# Hvidbog

Foroffentlighedsfase for Langøre park- og fritidsområde

## Hvidbog for foroffentlighedsfasen for Langøre park- og fritidsområde

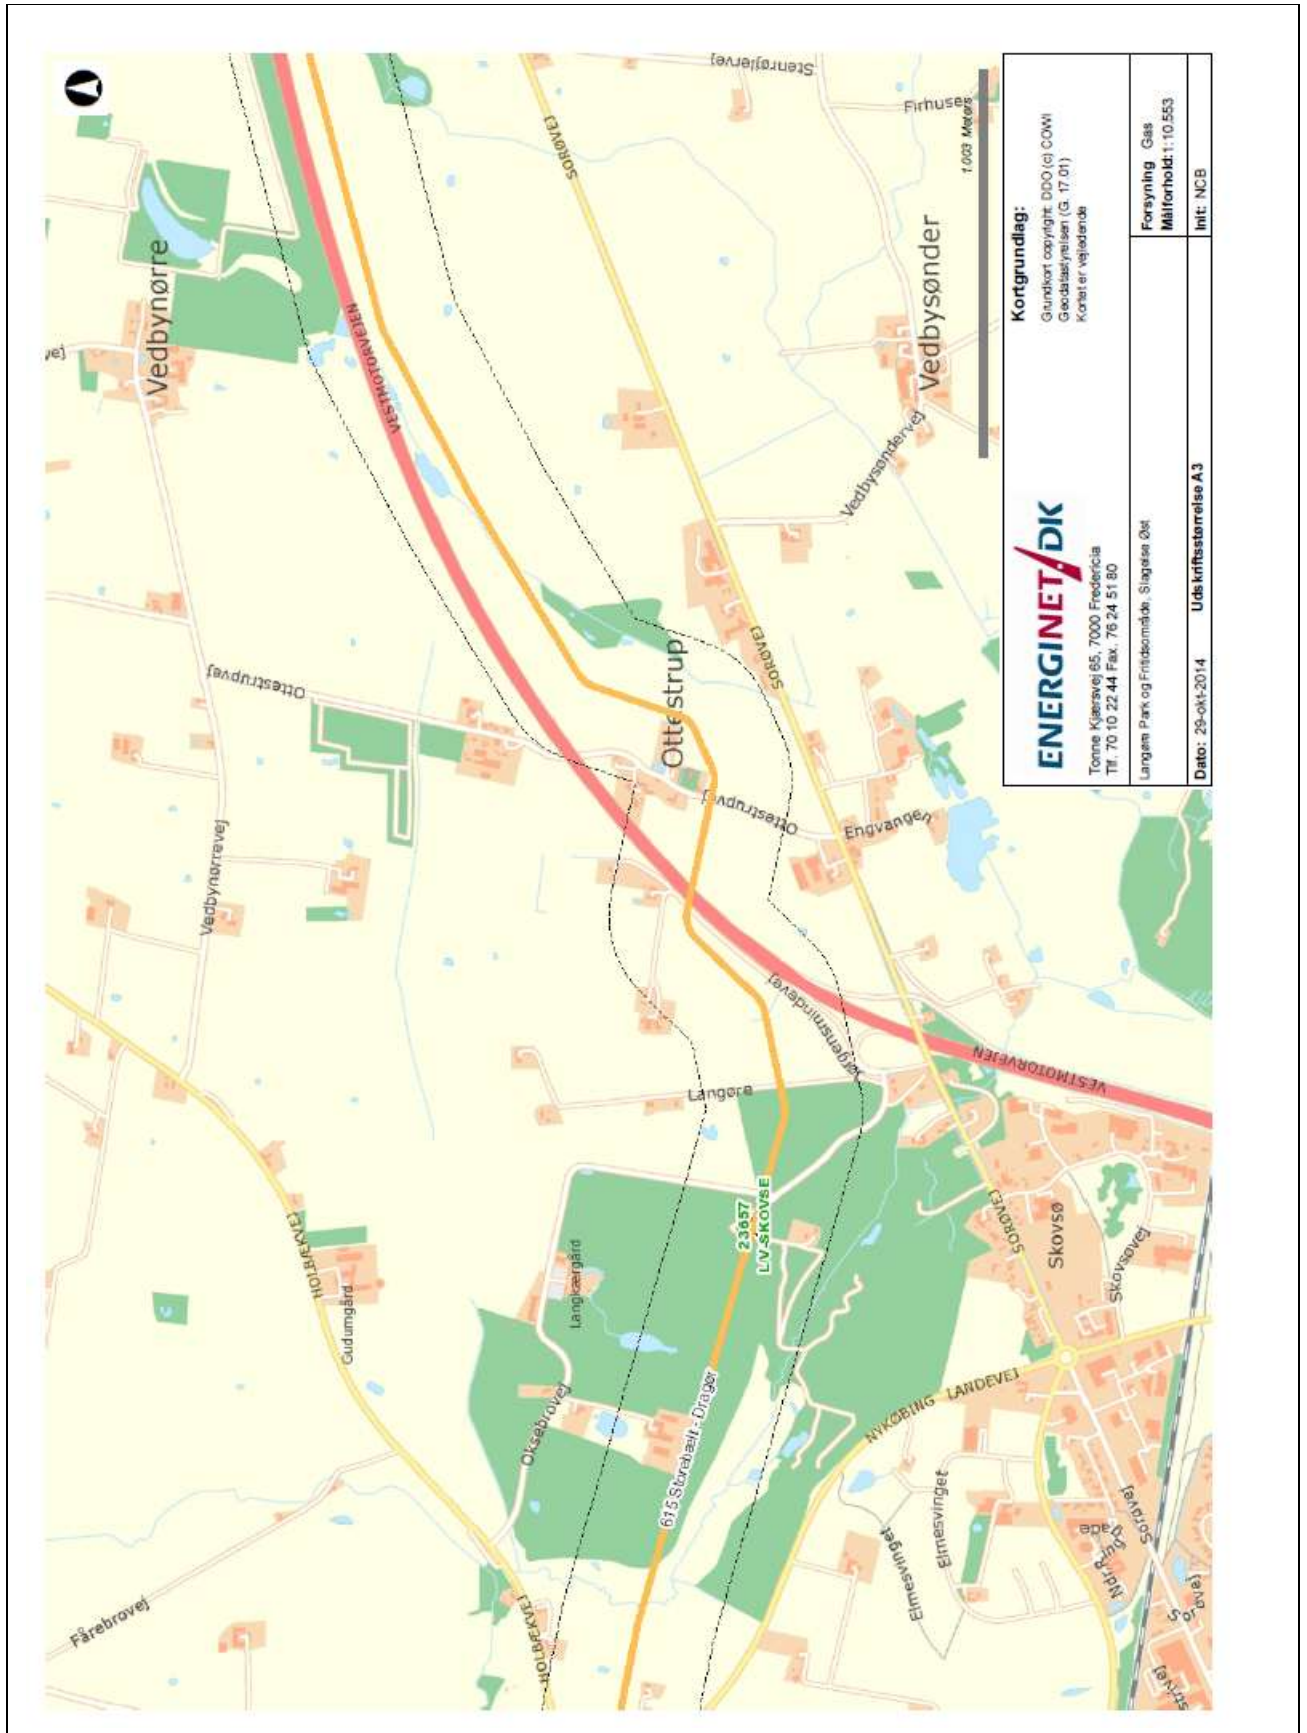
I området har Energinet.dk en gastransmissionsledning med en beliggenhed som vist på medsendte plantegning.

I området er gasledningen etableret i class-location 2.

Vi vil derfor anmode kommunen om at indarbejde dette i det videre forløb.

Bemærkningen er imødekommet og er indarbejdet i lokalplanens redegørelse under "Forsyningsforhold".
